设计修改通知便函

L-01号 共01页第01页

建设单位	林志龙 个人住宅	施工单位	
工程名称	林志龙 个人住宅	监理单位	
工程编号	MF210827	发文日期	2022 年03月08日

①~⑤轴立面图 1:100 (变更前)

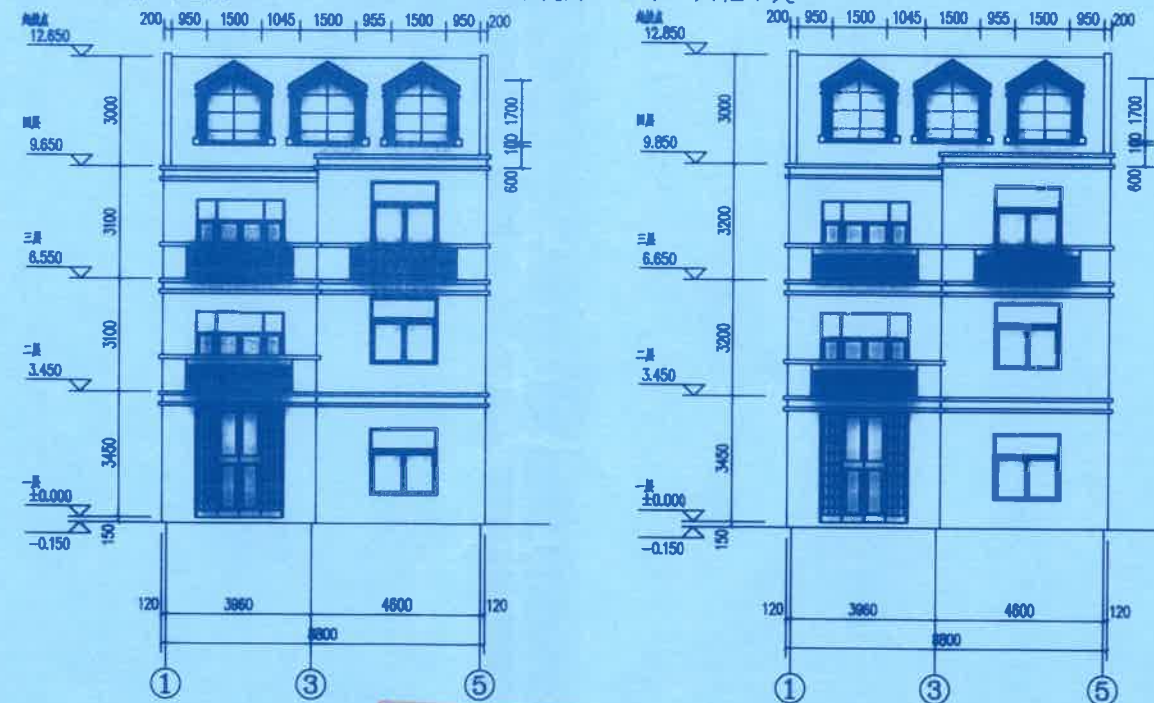
1. 层高根据实地测量抬高二三层层高从3.1米改为3.2米, 其他不变。
